# 三島駅南口東街区再開発事業の多様な問題点

**NPO法人グラウンドワーク三島専務理事**  
**元都留文科大学教授・農学博士 渡辺 豊博**

# 三島駅南口東街区再開発に伴う地下水・環境保全対策に関わる「意見書」(案)

# 三島駅南口東街区市街地再開発「ボーリング柱状図」

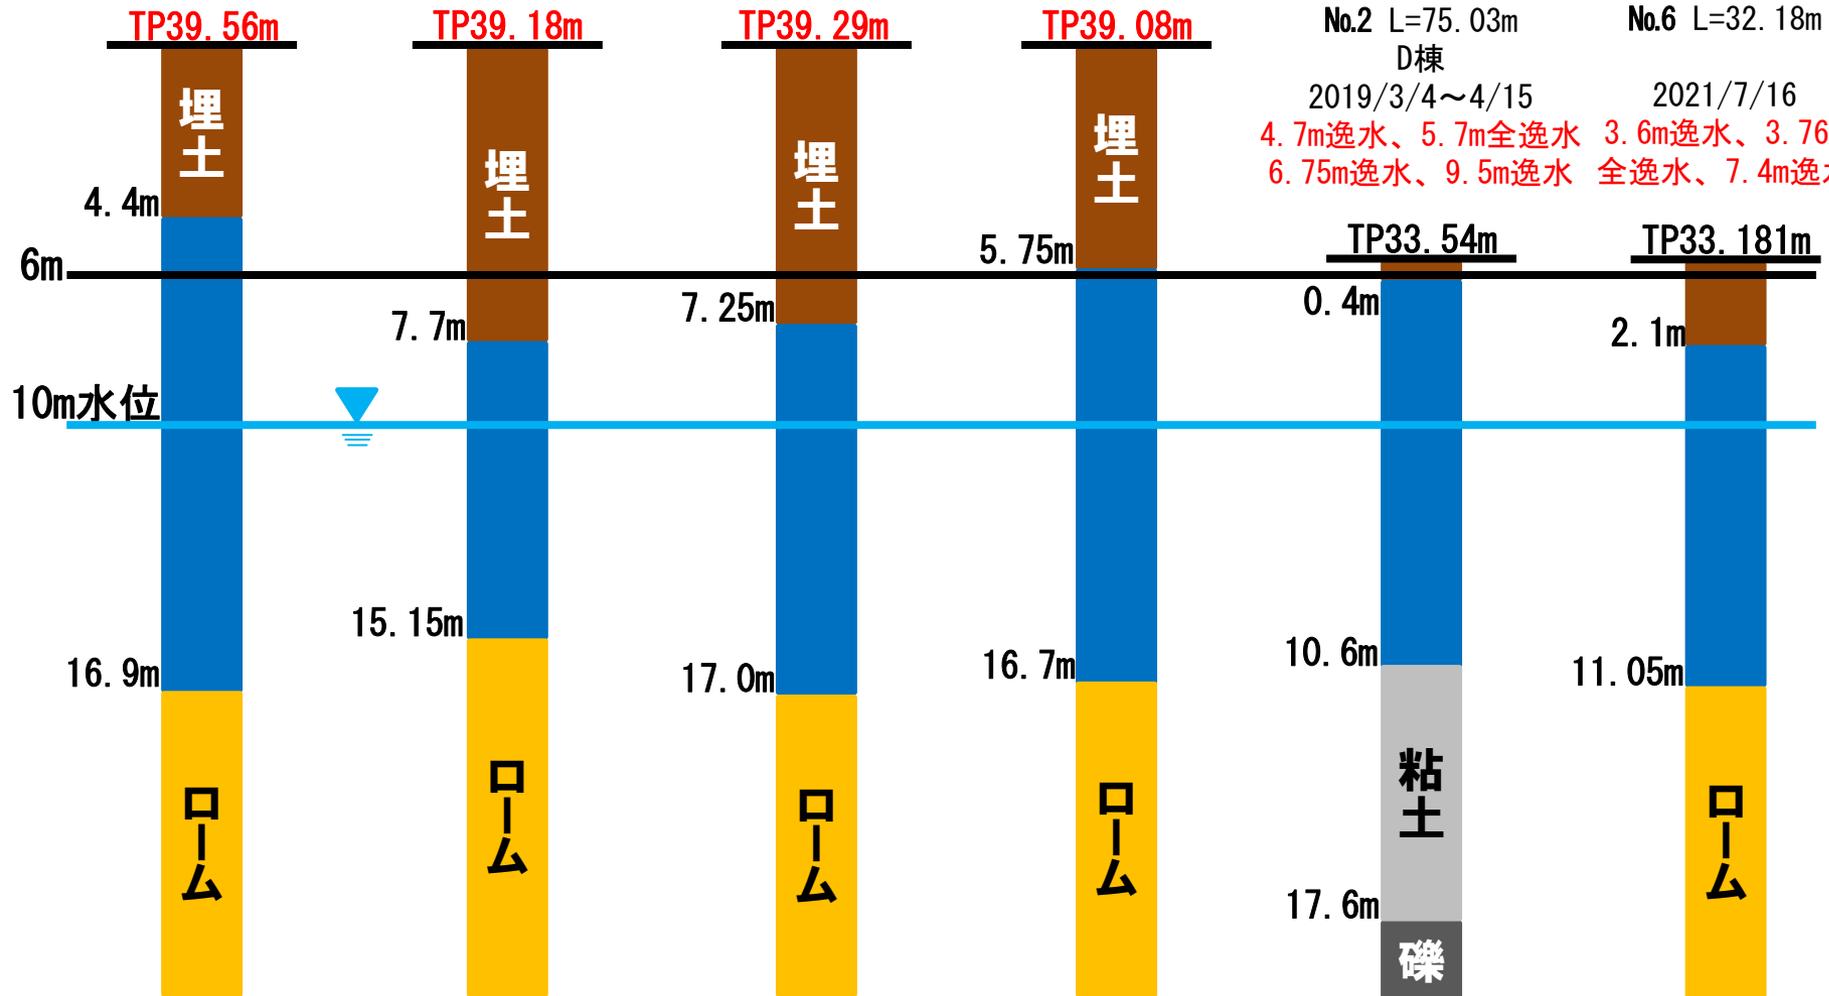
**No.1** L=105.01m  
 A棟（高層マンション）  
 2019/3/7～4/26  
 6.0m空隙、亀裂  
 多孔質

**No.3** L=20.5m  
 2020/1/15～1/20  
 8.0m全逸水、空隙

**No.4** L=20.48m  
 C棟（駐車場）  
 2020/1/20～1/24  
 多孔質、空隙

**No.5** L=79.06m  
 2021/2/26～3/25  
 7.8m全逸水、多孔質

**No.2** L=75.03m  
 D棟  
 2019/3/4～4/15  
 4.7m逸水、5.7m全逸水  
 6.75m逸水、9.5m逸水

**No.6** L=32.18m  
 2021/7/16  
 3.6m逸水、3.76m  
 全逸水、7.4m逸水

- ① 本事業地区の基盤となる溶岩層は空隙や亀裂が多く多孔質であり、ボーリング柱状図で実証されている通り、逸水・全逸水が多い。すなわち溶岩層内に地下水が充満しているスポンジ状態で、三島市が示すように地下水位が一定の位置にない。
- ② 三島溶岩流の下部に、箱根軽石流堆積層(ローム層)が存在しており、溶岩流の流れが変位する場所で、溶岩トンネル・溶岩塚、二次溶岩流等人類が創造できない大変貴重な自然現象が存在する。
- ③ 地下を深さ6m以上掘削する直接基礎は、地下ダムのように上流の推移は上昇するが、下流の推移は下降して、三島湧水群に悪影響(汚濁・減少・枯渇を発生)を与える。
- ④ 以上、豊かな水辺環境が微妙なバランスで維持されているので、原点に返って三島市民にとって何が大切かを考える必要性がある。

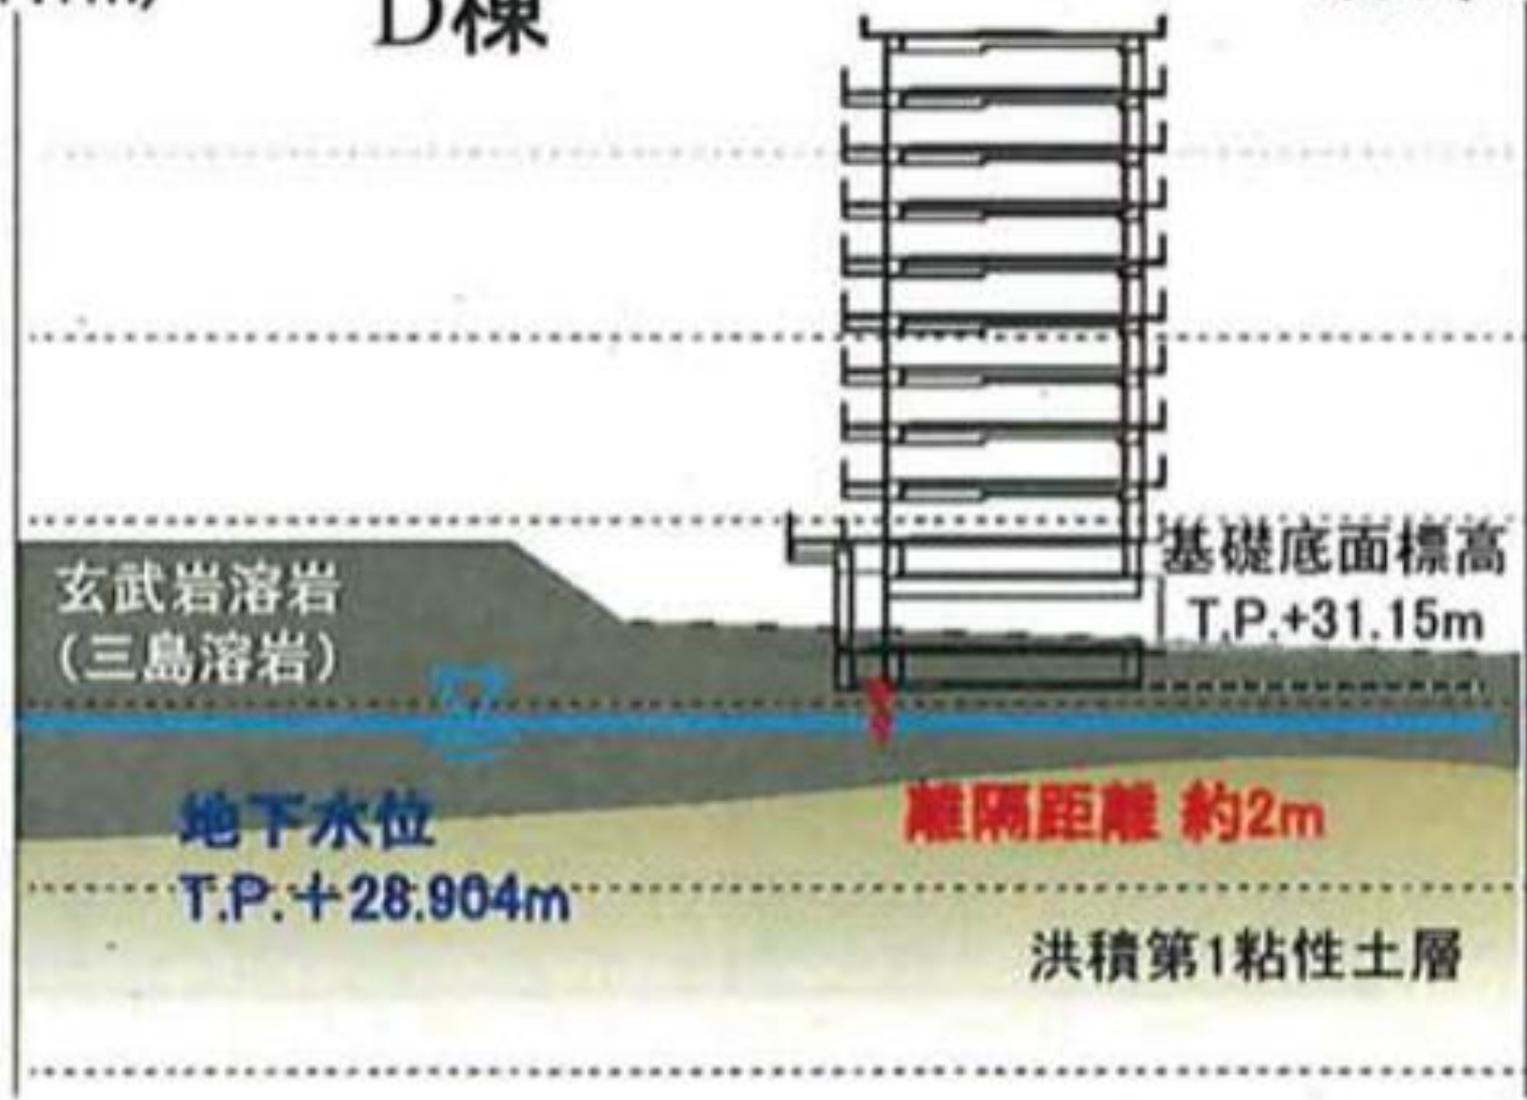
玄武岩溶岩  
(三島溶岩)

地下水位  
T.P.+28.904m

基礎底面標高  
T.P.+31.15m

離隔距離 約2m

# 施設計画 断面図

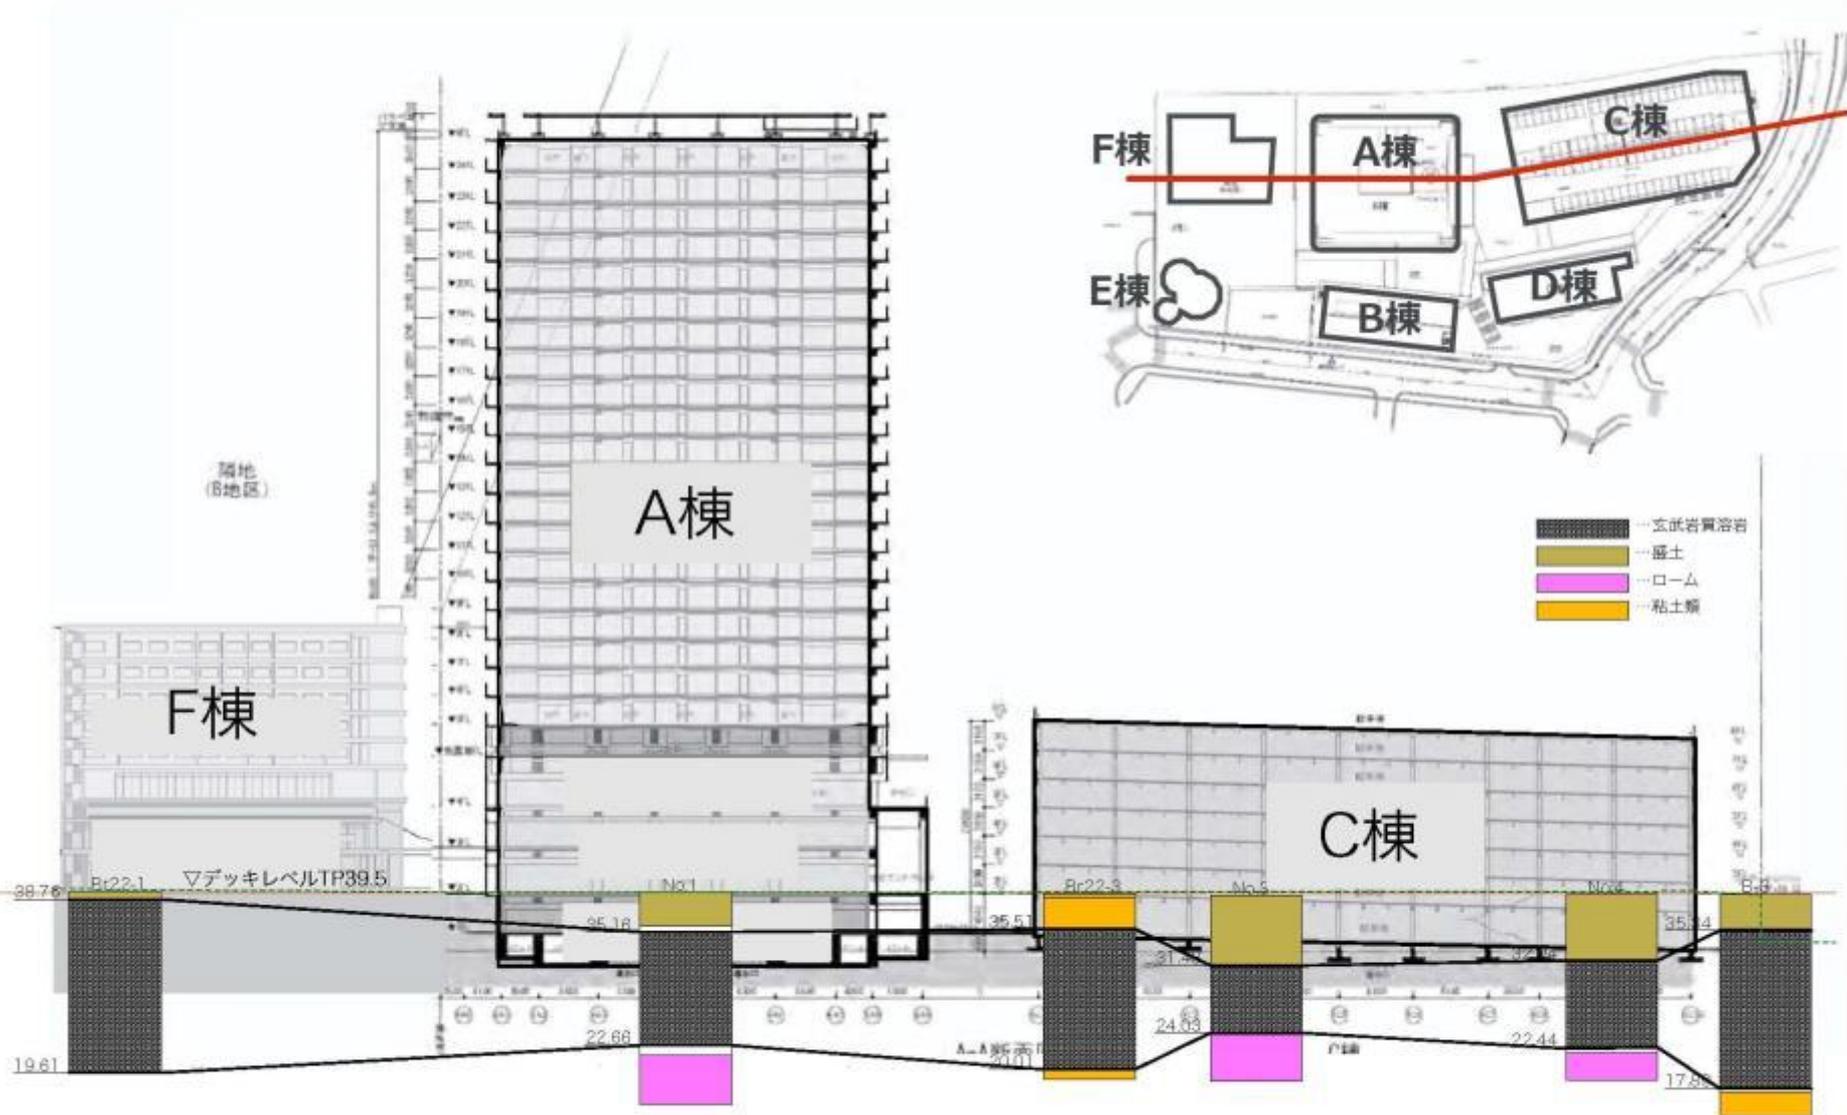
**※市営駐車場を6m掘削して県道と同じ高さで接続**

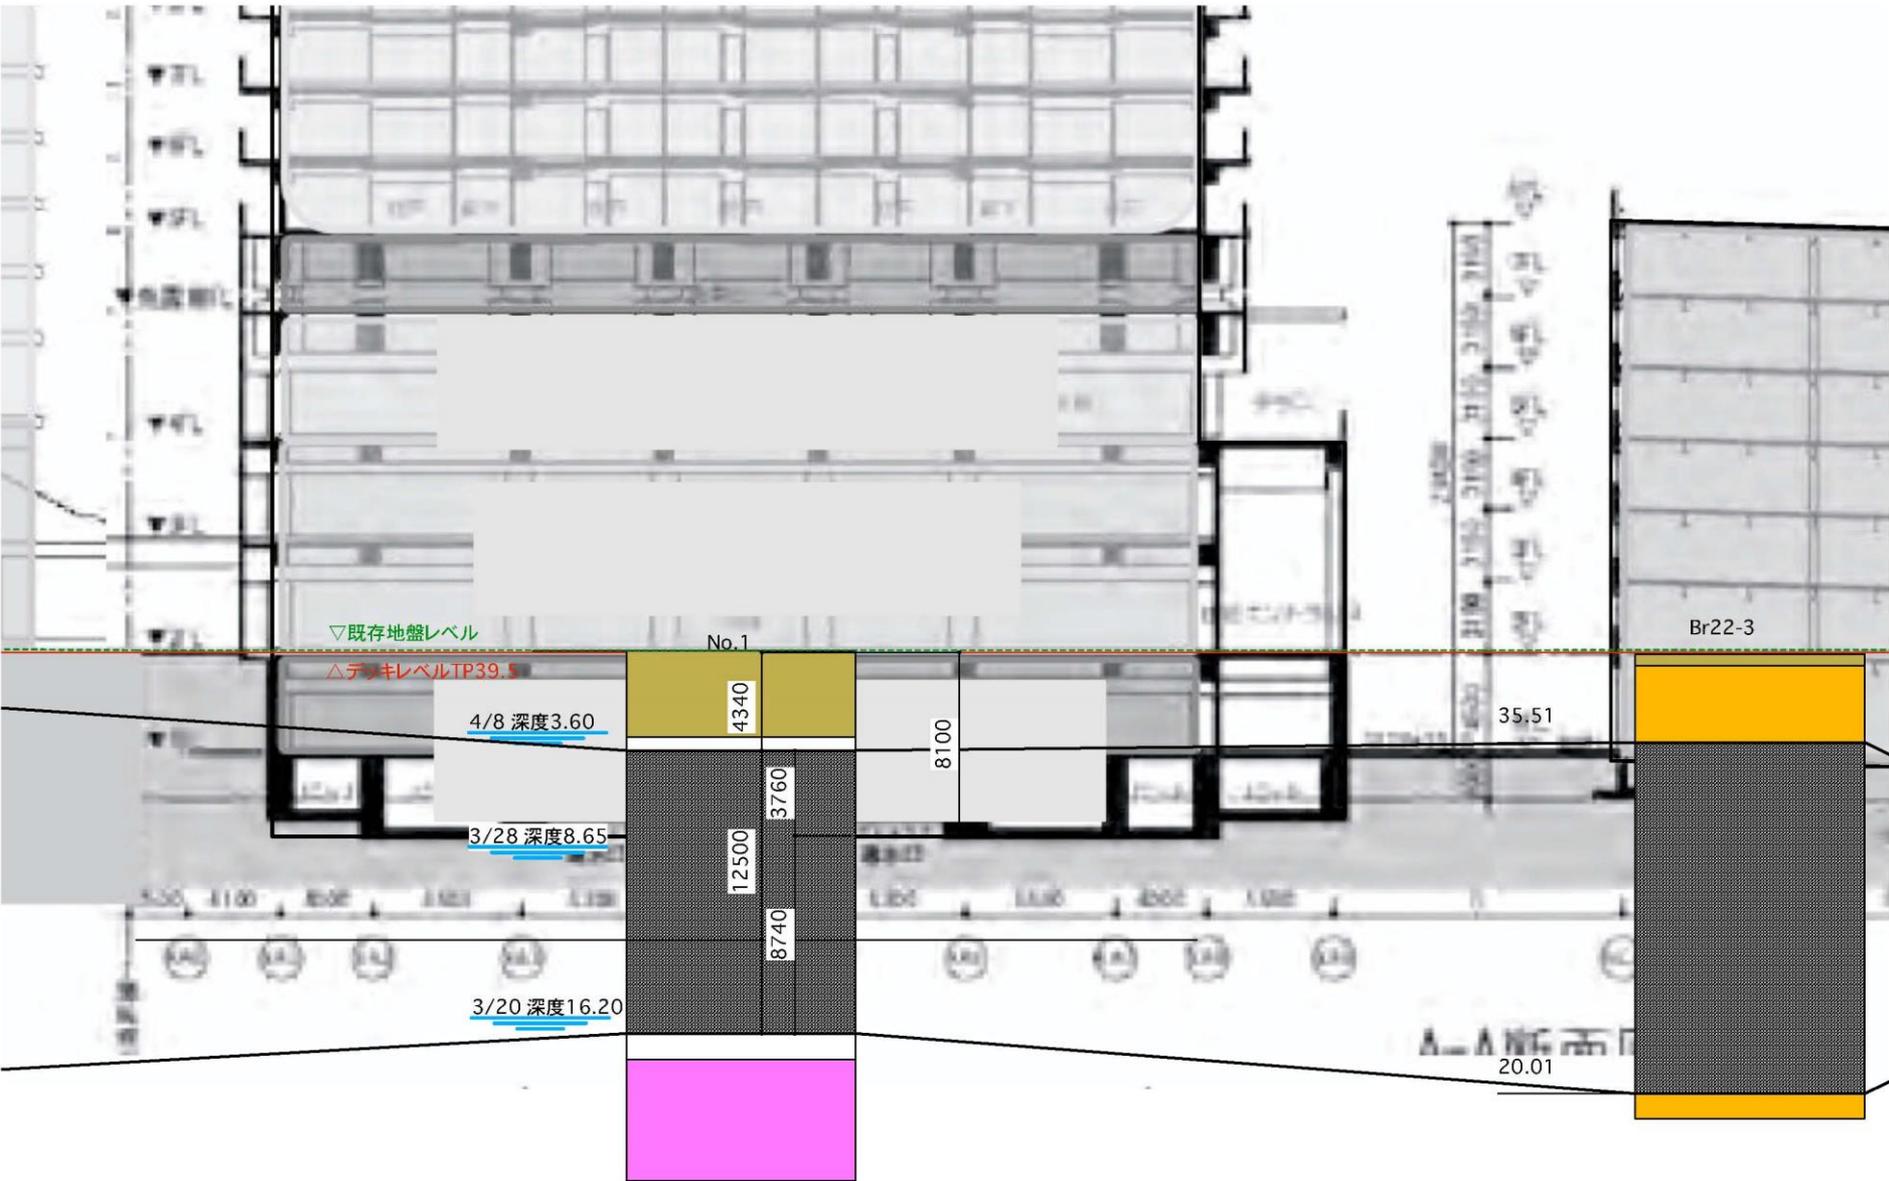
**※帯水層の溶岩層を掘削・地下水を汚濁**

# 地下水が流れる溶岩層を掘削—湧水は汚濁・減少・枯渇か—

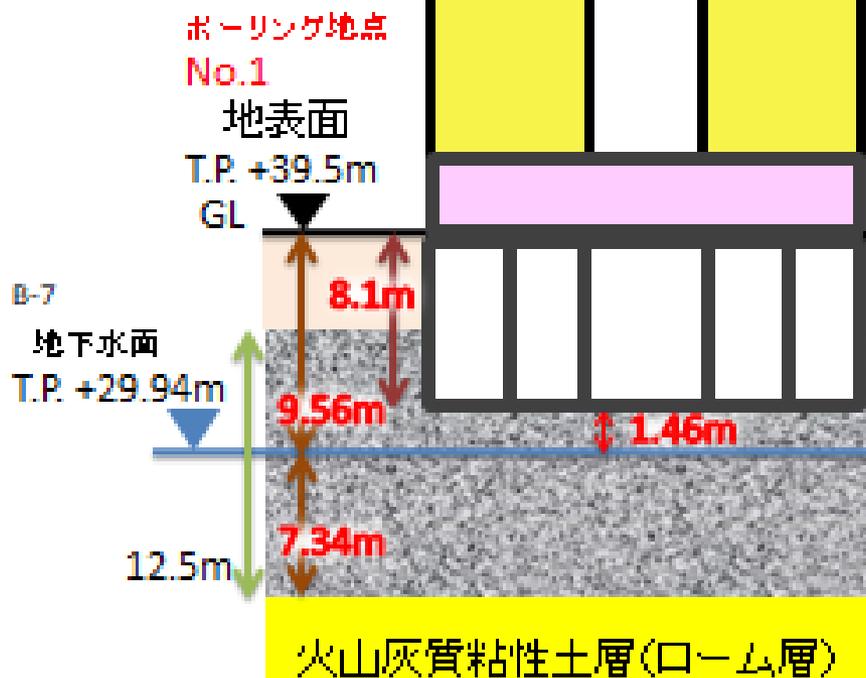
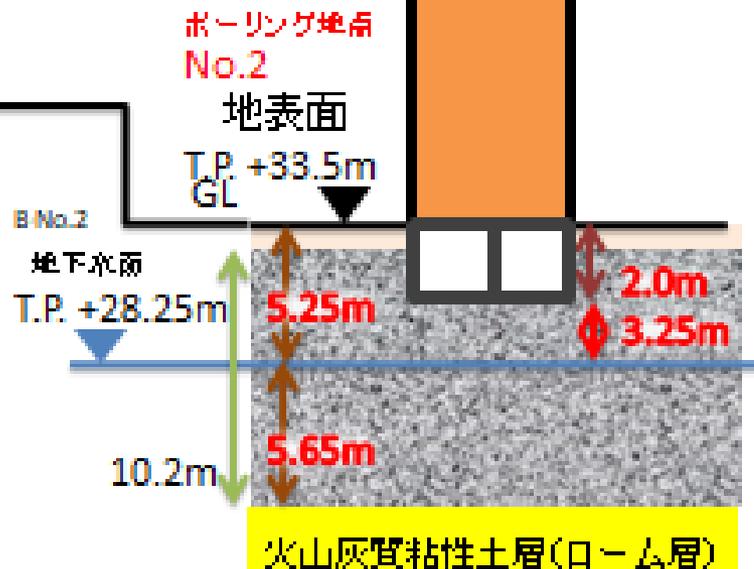
直接基礎から地下水面までの  
距離が**1.46m**

高層棟  
(No.1)  
約90.5m

問題①  
地下水脈への悪影響

中層棟  
(No.2)  
約35m

直接基礎から  
地下水面までの  
距離が**3.25m**

# 伊豆半島ジオパーク

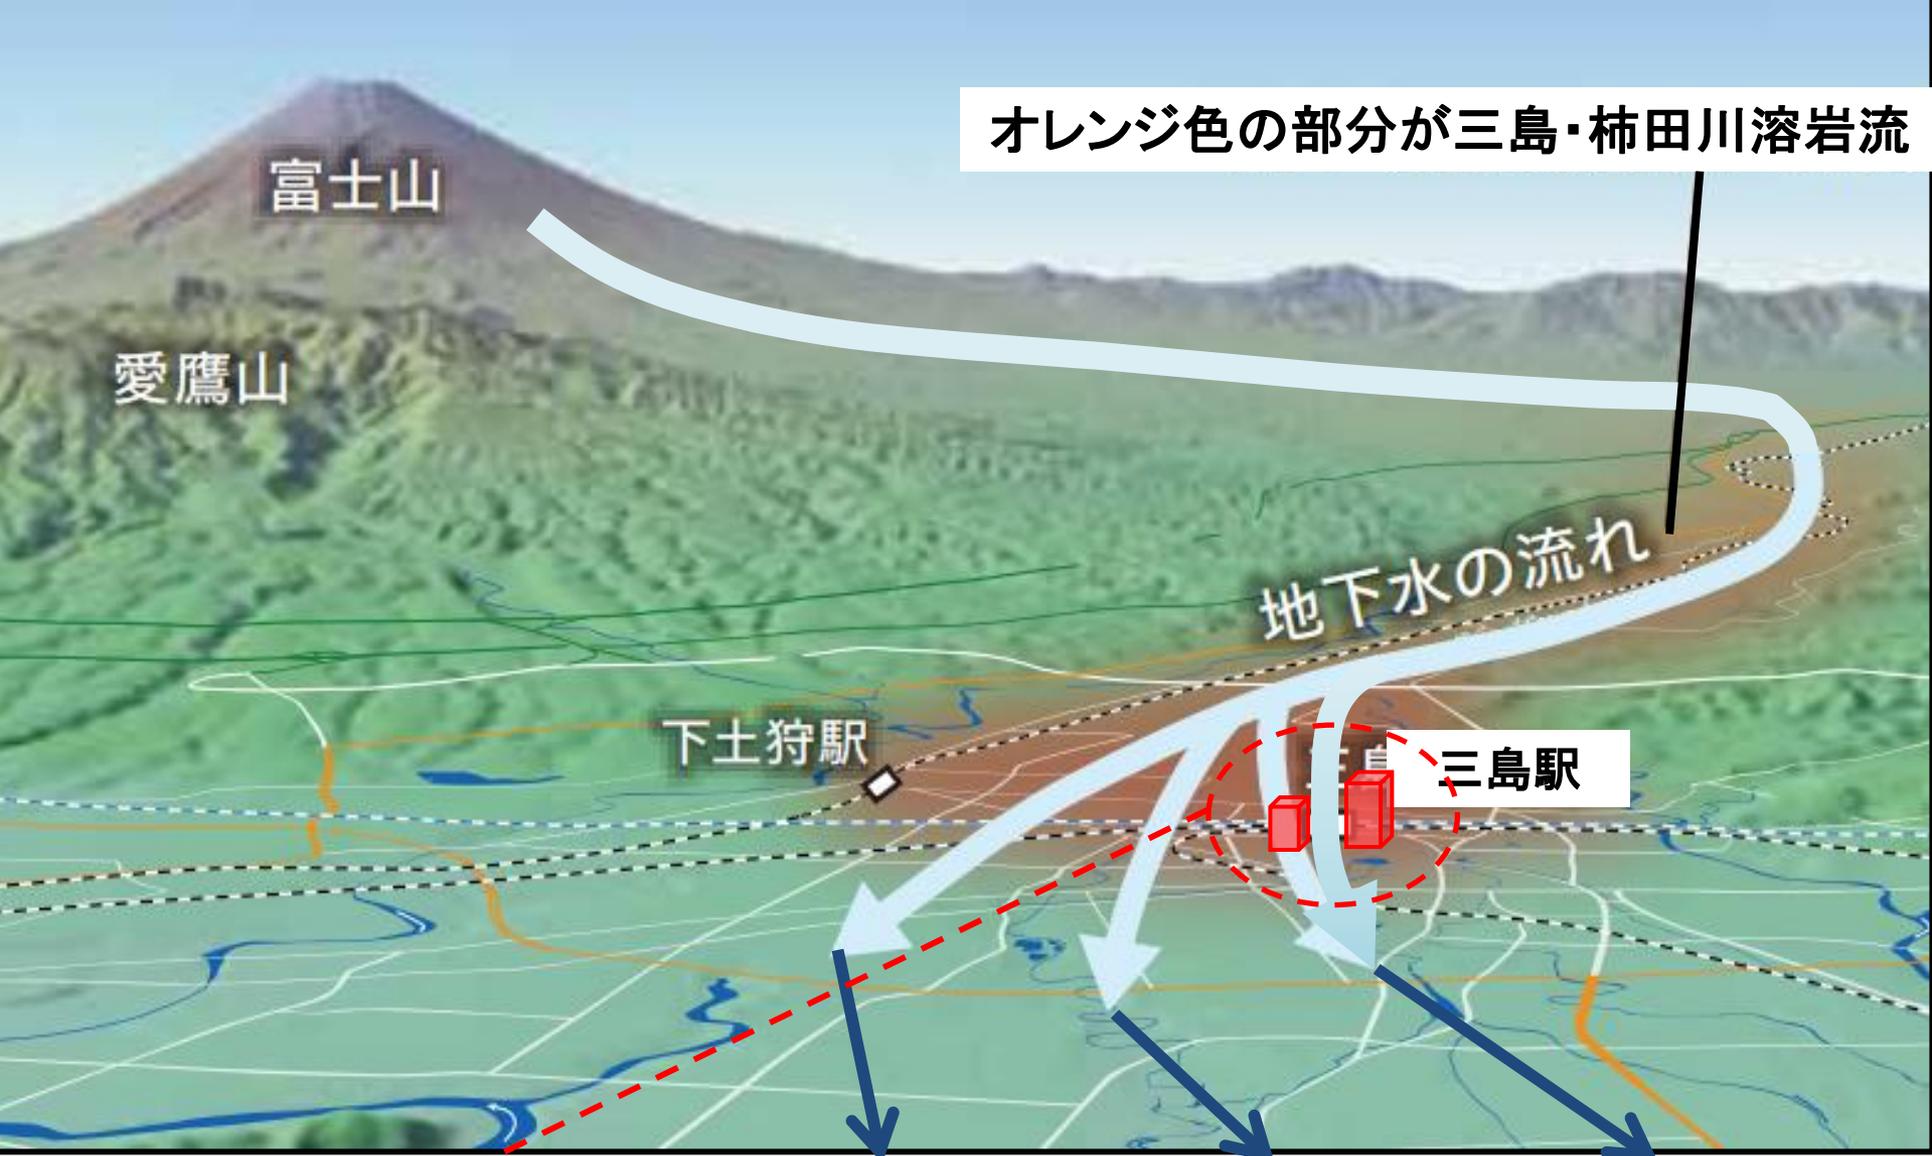
## ・「北伊豆エリア」ジオサイトへの影響

- 東街区建設予定地直下が、北伊豆エリアの三島地域の中で、指定されている溶岩トンネルや溶岩塚を生成している大事な場所。北伊豆エリアのジオサイトとして重要な場所を、再開発事業によって毀損される危機にある。
- 三島ジオサイト(源兵衛川)、柿田川ジオサイト、清住緑地ジオサイト等の湧水への悪影響の可能性あり。
- 高層マンションの掘削により、三島溶岩層がそのものが傷つけられる。
